Европейская экономическая комиссия**Комитет по внутреннему транспорту****Всемирный форум для согласования правил
в области транспортных средств****Рабочая группа по вопросам освещения
и световой сигнализации****Восемьдесят пятая сессия**

**Упрощение правил ООН, касающихся освещения
и световой сигнализации:****Упрощение текста правил № 48, 53, 74 и 86 ООН****Предложение по новому дополнению к поправкам
серий 06, 07 и 08 к Правилам № 48 ООН****Представлено неофициальной рабочей группой по упрощению
правил, касающихся освещения и световой сигнализации***

Пункт 6.26.9.2 изменить следующим образом:

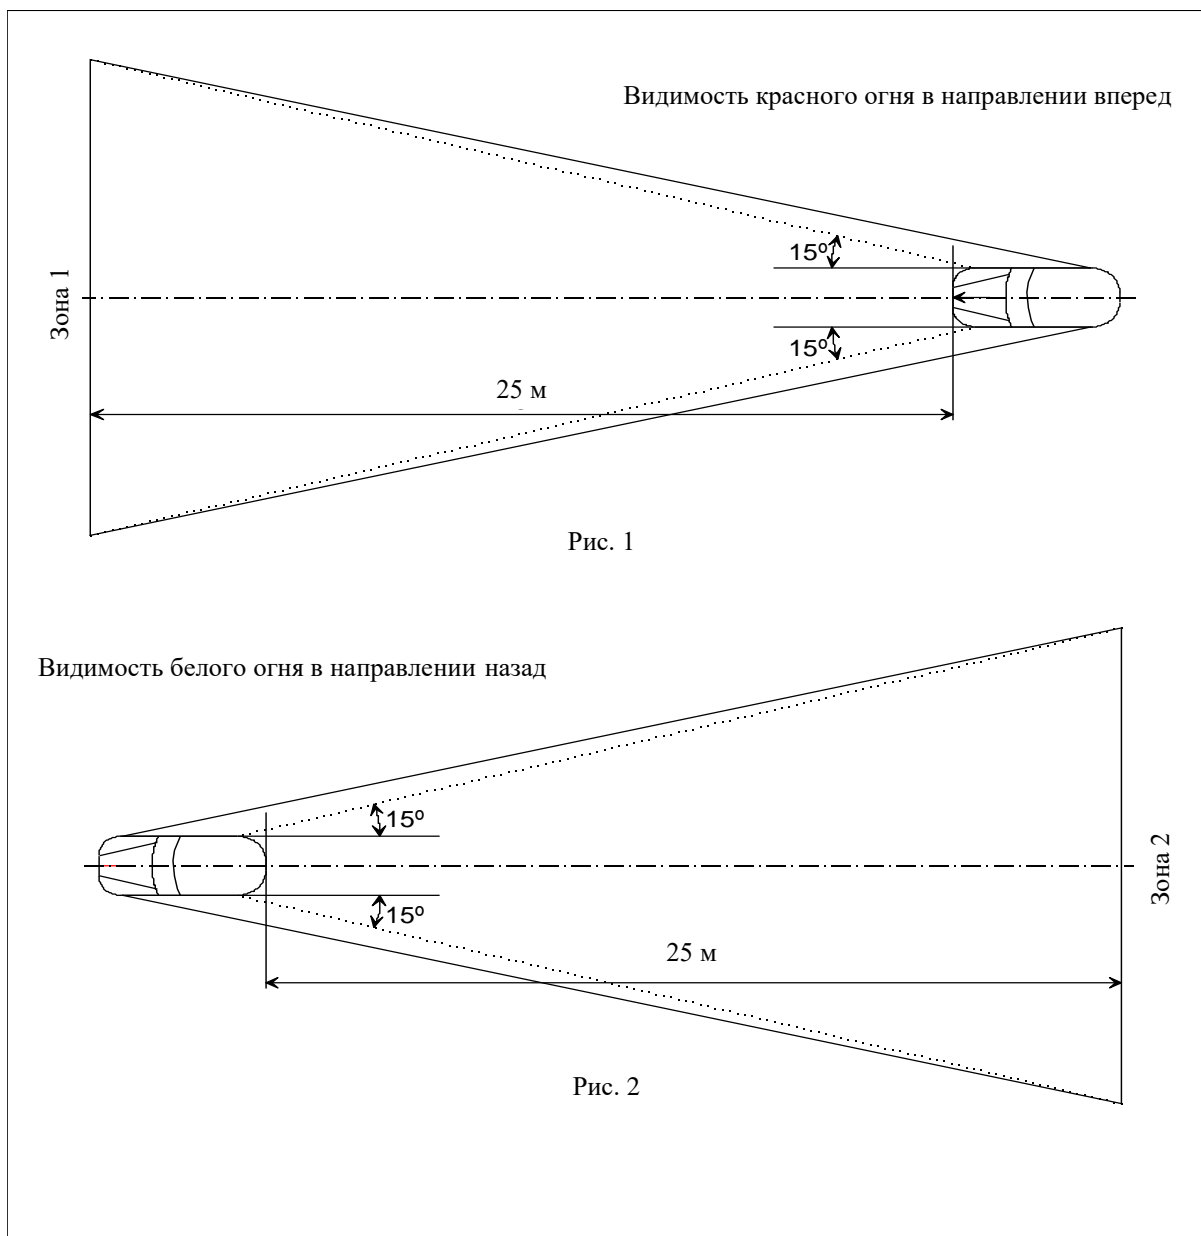
«6.26.9.2 По просьбе подателя заявки и с согласия технической службы выполнение требования пункта 6.26.9.1 может быть проверено при помощи чертежей или посредством моделирования, либо его считают выполненным, если условия установки соответствуют пункту 6.2.2 Правил № 23 ООН или пункту 5.10.2 **поправок серии 00 к Правилам № 148 ООН либо пункту 5.10.1.2 поправок серии 01 и последующих серий к Правилам № 148 ООН**, как ~~указано~~ **отмечено** в карточке сообщения в пункте 9 приложения 1».

Пункт 6.26.9.2 изменить следующим образом:

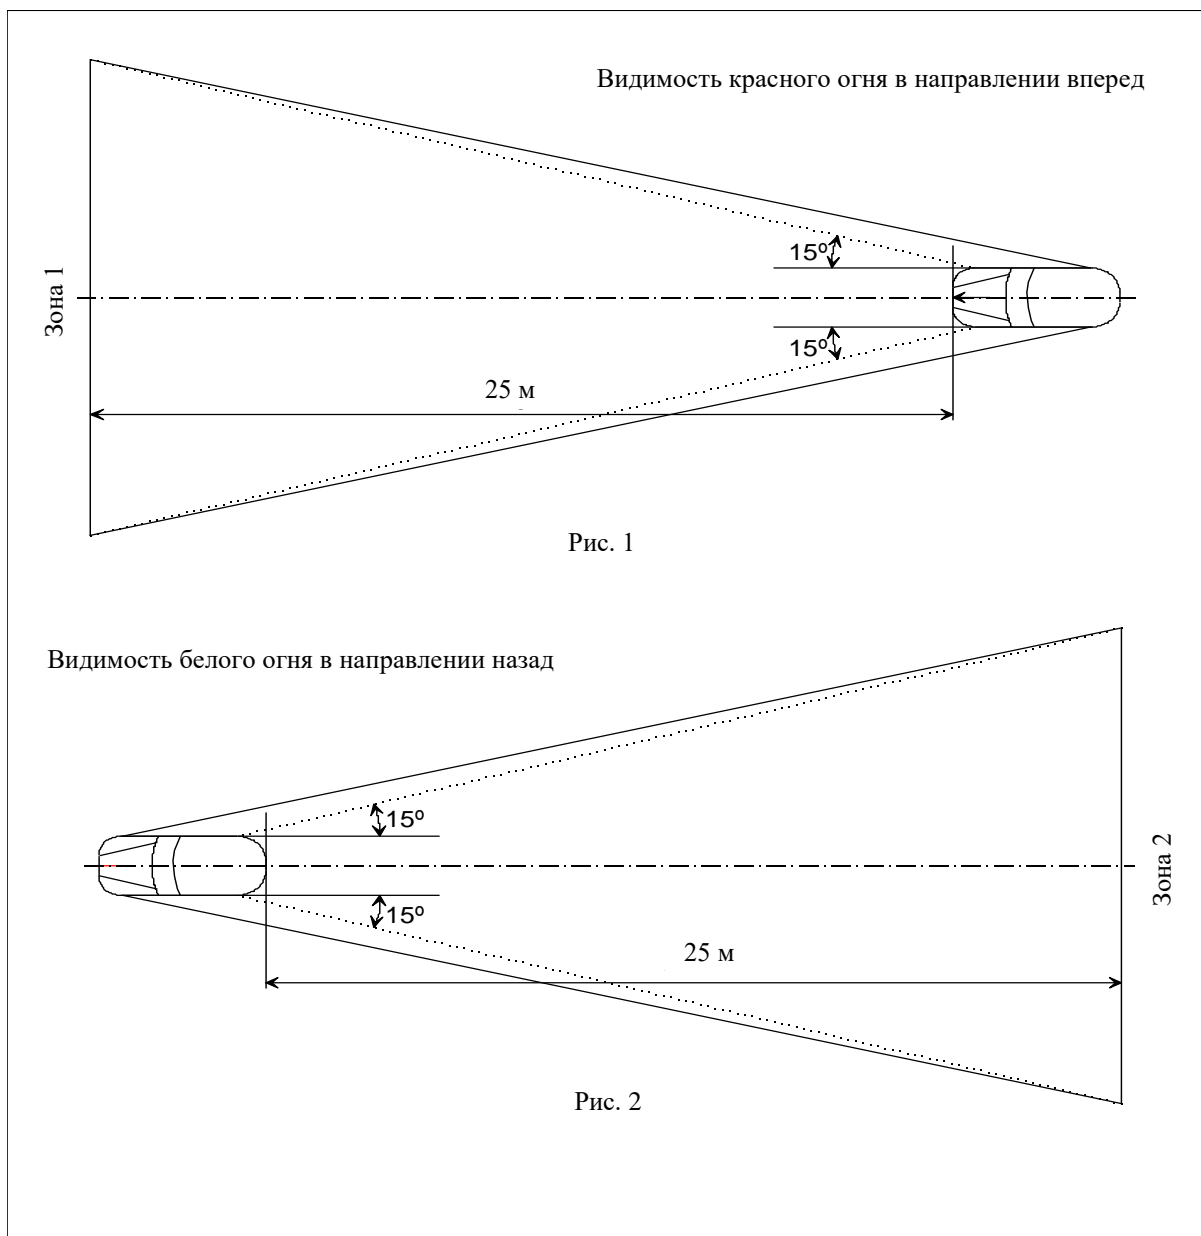
«6.26.9.2 По просьбе подателя заявки и с согласия технической службы выполнение требования пункта 6.26.9.1 может быть проверено при помощи чертежей или посредством моделирования, либо его считают выполненным, если условия установки соответствуют пункту 6.2.2 Правил № 23 ООН или пункту 5.10.2 **поправок серии 00 к Правилам № 148 ООН либо пункту 5.10.1.2 поправок серии 01 и последующих серий к Правилам № 148 ООН**, как ~~указано~~ **отмечено** в карточке сообщения в пункте 9 приложения 1».
